**AVIS RELATIF A LA PROTECTION
CONTRE LES EVENTUELS EFFETS NOCIFS ET NUISANCES
PROVOQUES PAR LES RAYONNEMENTS NON IONISANTS
GENERES PAR DES ANTENNES EMETTRICES STATIONNAIRES**

Commune : PERUWELZ - Exploitant : PROXIMUS

Référence exploitant : 69PEW_01

Rapport n° 899 / 2023

Figure 1 : Vue en plan des lieux de séjour et des points de contrôle

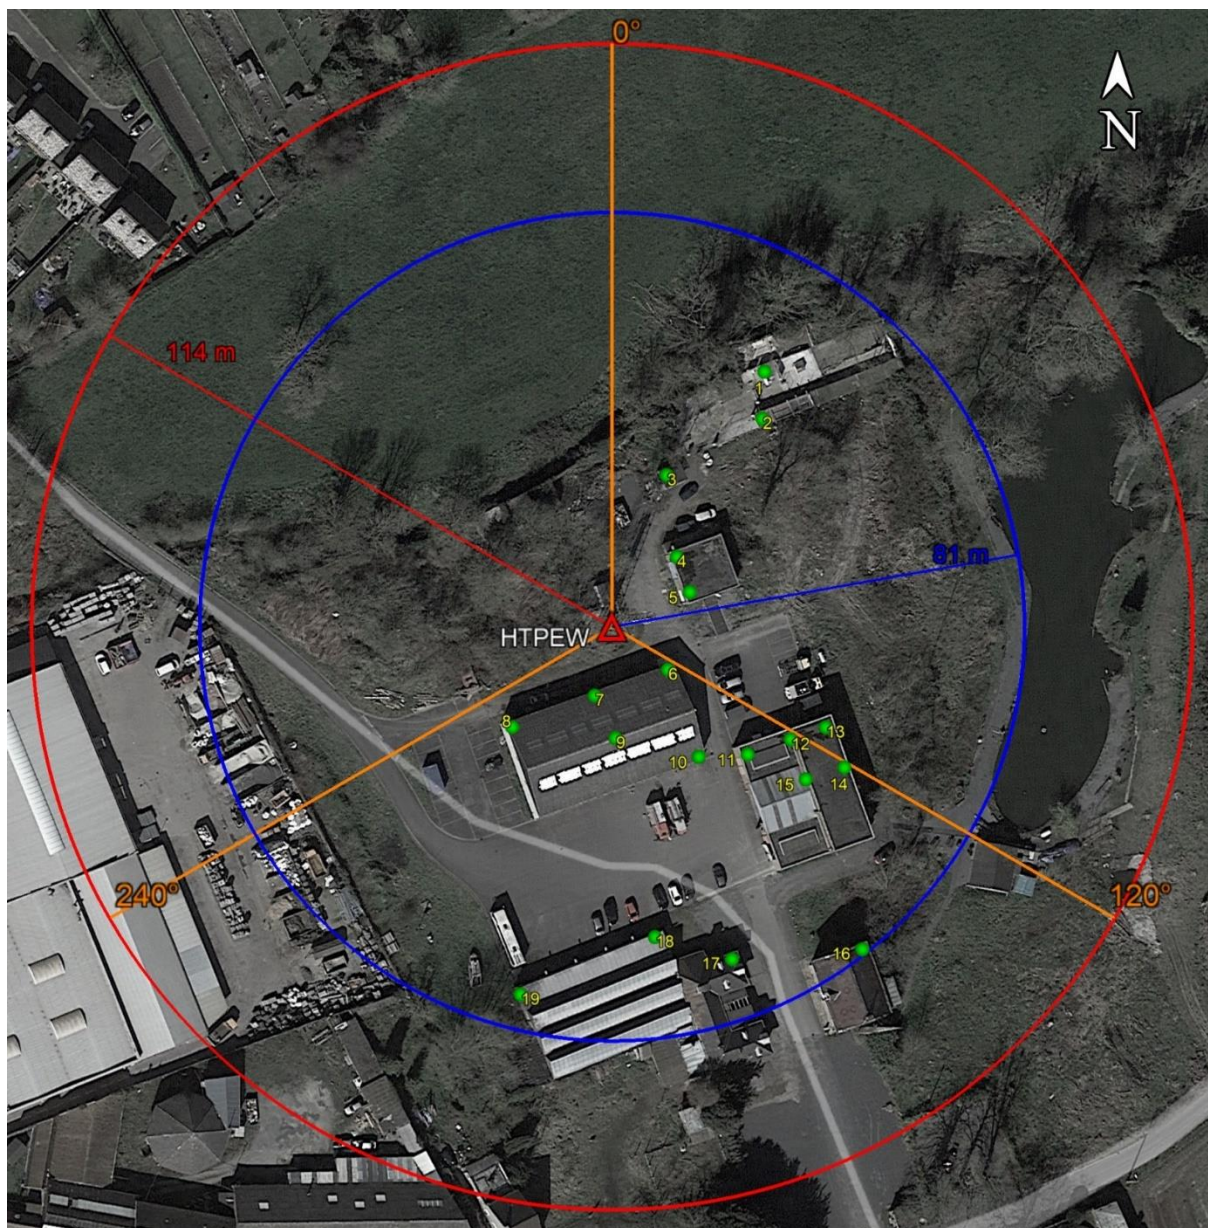
En ce qui concerne les antennes de l'installation mentionnées dans le tableau 1, la distance maximale à laquelle la limite pourrait être atteinte, à l'extérieur, est égale à 84,5 m. S'il n'y a pas de LS à une distance inférieure, les antennes respectent forcément la limite d'immission.

Dans le cas des LS situés à l'intérieur des bâtiments, une atténuation d'obstacle est prise en compte et il en résulte que la distance maximale à laquelle la limite pourrait être atteinte se réduit à 59,8 m.

Les résultats de l'évaluation décrite au paragraphe 4 indiquent que les antennes émettrices stationnaires de l'installation faisant l'objet du présent avis ne produisent pas, dans un lieu de séjour, un rayonnement électromagnétique maximum supérieur aux limites fixées à l'article 4 du décret.

Figure 2 : Vue en plan des installations d'antennes dans un rayon de 300 mètres autour de l'installation faisant l'objet de la demande d'avis

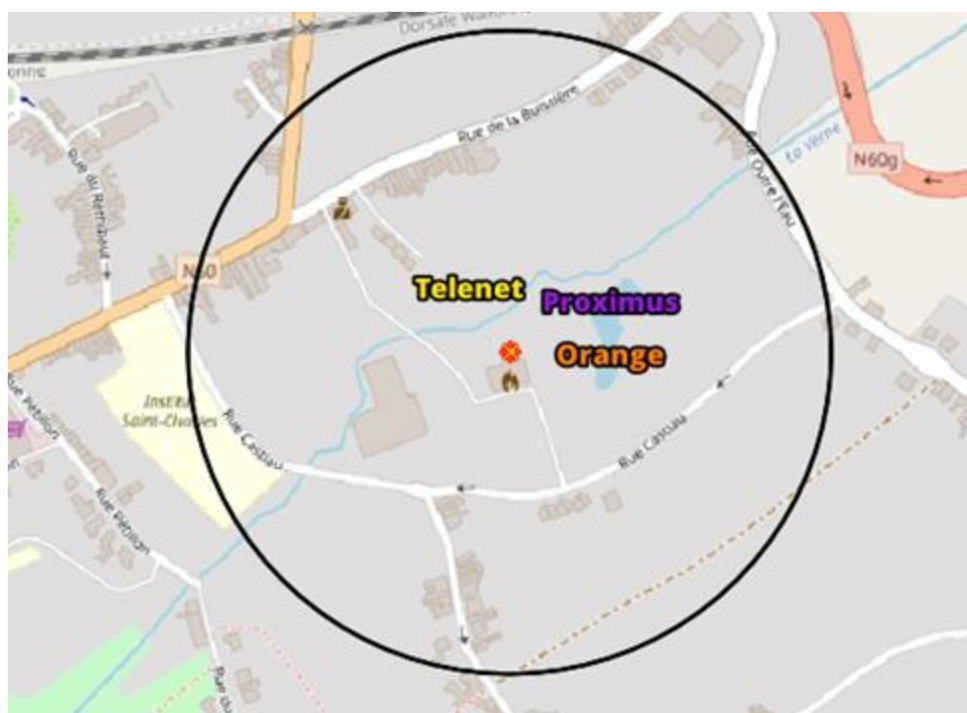
Compte tenu du nombre d'installations localisées dans la figure 2, il apparaît que l'intensité du rayonnement électromagnétique généré, dans les lieux de séjour situés à proximité de l'installation référencée dans le paragraphe 2, par l'ensemble des antennes émettrices stationnaires de l'ensemble des exploitants du même site d'antennes émettrices stationnaires respecte la limite fixée à l'article 4, § 2 du décret.
